**COMMISSION DÉPARTEMENTALE COMPÉTENTE  
EN MATIÈRE DE NATURE, DE PAYSAGES ET DE SITES (CDNPS)  
Réunion du 23 ou 24 juin 2021**

**Commune d'ORCIÈRES (05)**

**Projet de création de trois restaurants d'altitude sur le domaine skiable  
et d'une zone d'urbanisation en discontinuité secteur de la « Crau »**

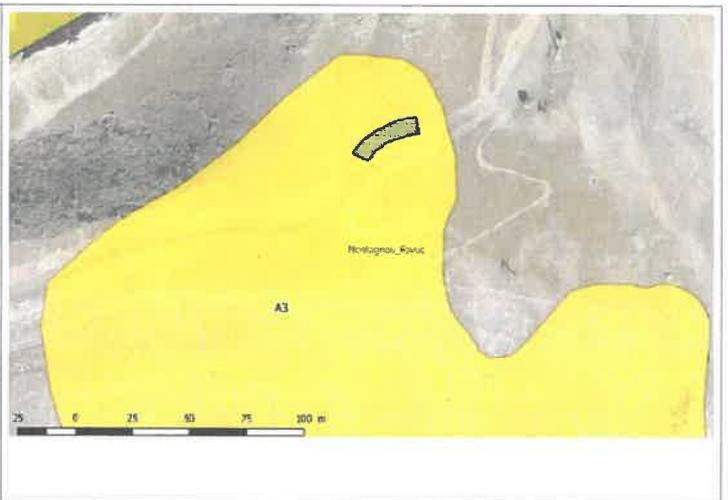
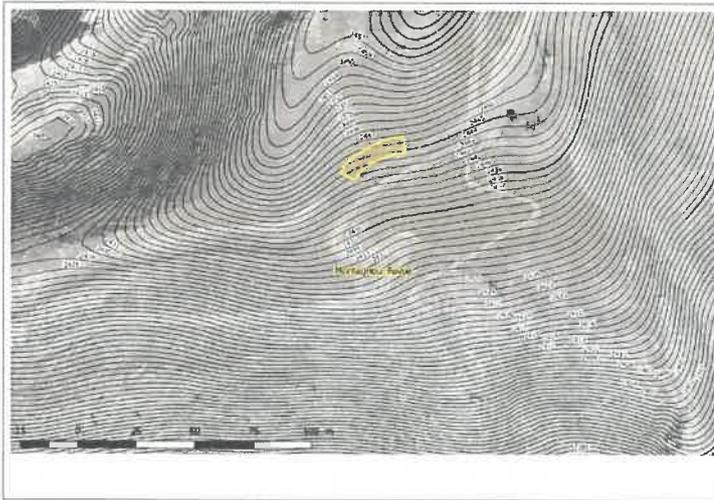
D'après les cartes d'aléas du PPRn d'Orcières, une partie de la zone Nsr1 projetée est concernée par un aléa fort torrentiel.

Le service de Restauration des Terrains en Montagne des Hautes-Alpes (RTM 05) a examiné ce projet de zone et a réévalué l'état du risque torrentiel concernant le site de Rocherousse : l'aléa torrentiel fort serait en réalité faible. Par conséquent, le projet de zone Nsr1 est compatible avec les risques naturels sous réserve que la partie du futur projet situé dans cet aléa prévoit :

- des fondations profondes résistantes aux affouillements pour les pieux de soutènement pour l'éventuelle terrasse.
- un renforcement des façades exposées au risque de crue torrentielle sur une hauteur de 1,50 m par rapport au Terrain Naturel (TN) pour résister à une pression de 30 kPa.

## Site Rocherousse

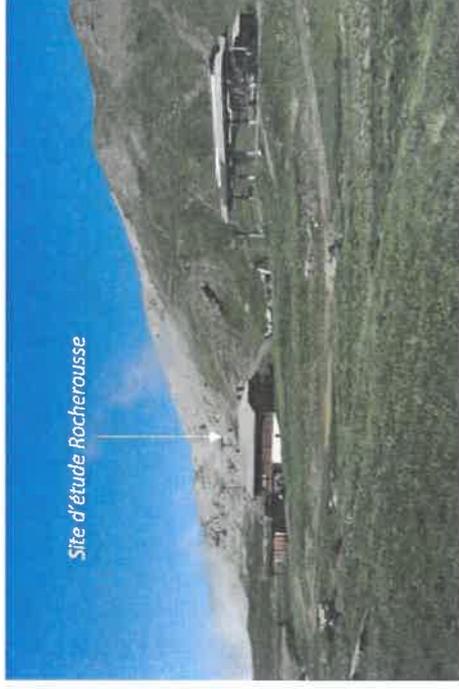
Le principe du projet, au vu de son implantation dans un site au profil de vallon en creux, ne porte pas atteinte à la qualité du contexte paysager environnant.

Un **avis favorable est émis** avec toutefois, la recommandation suivante, au vu de l'insertion paysagère :

- La terrasse sur pilotis génère un impact visuel important qui alourdit le projet, et mal adapté dans ce contexte de nature. La terrasse sera à réduire ou devra comprendre une proportion de base maçonnée fermée, afin d'atténuer l'effet de vide et de sous-face de dalle, très visible par le public sous cet élément constructif.

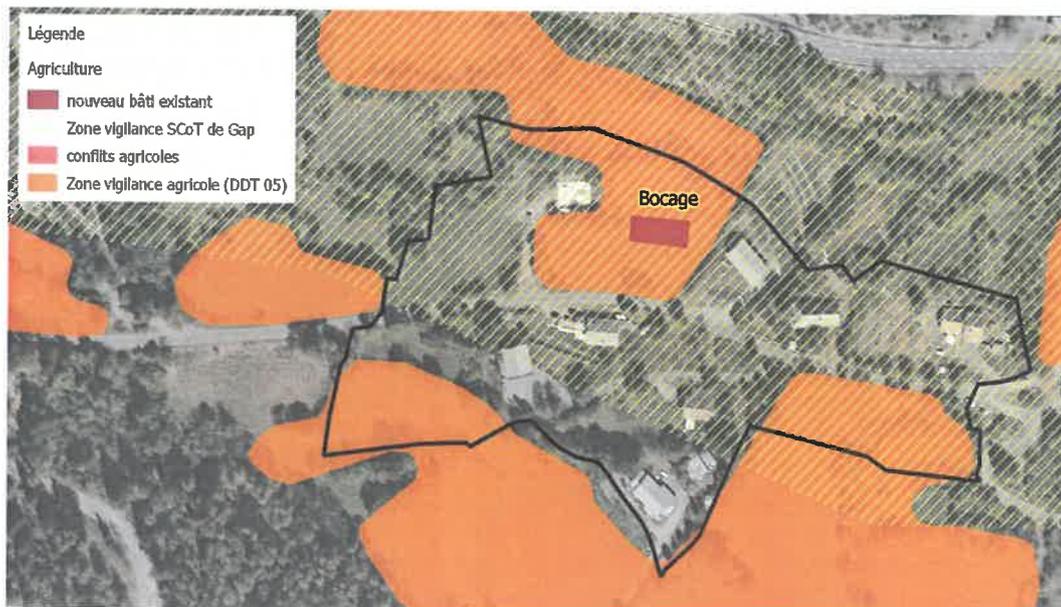
A noter également que l'OAP impose une densité minimale de 15 logements par hectare à l'échelle « chaque opération d'aménagement qui peut concerner un terrain, une opération sur plusieurs terrains ou l'ensemble de la zone. »

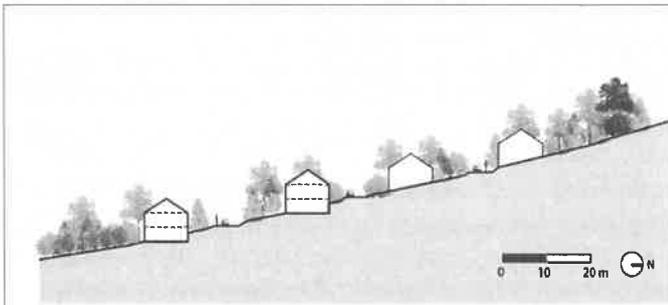
- La hauteur du bâti, prévu à 12 mètres, apparaît trop haute, et de nature à introduire une rupture impactante dans le paysage avec le bâti existant. La hauteur devrait être limitée à 9 mètres. (Le document d'insertion du projet présente d'ailleurs bien des volumes identiques aux bâtis existants, soit plutôt 6 à 9 mètres, ce qui doit se retrouver dans la traduction réglementaire).
- Le règlement proposé par ailleurs est bien détaillé et paraît bien adapté aux enjeux de qualité architecturale (formes, matériaux).

- Afin de préserver l'intégrité paysagère de l'écrin agricole bocager qui souligne le hameau en aval, la délimitation de la zone urbaine devra exclure les deux parcelles (B1738 et B1739) situées en-dessous de la future voie d'accès prévue à créer au sud, qui forment une corne poussée au sein de l'écrin agricole.

L'ensemble de cet écrin en couronne autour du hameau en aval devra être classé en zonage Ap (agricole paysager, inconstructible).
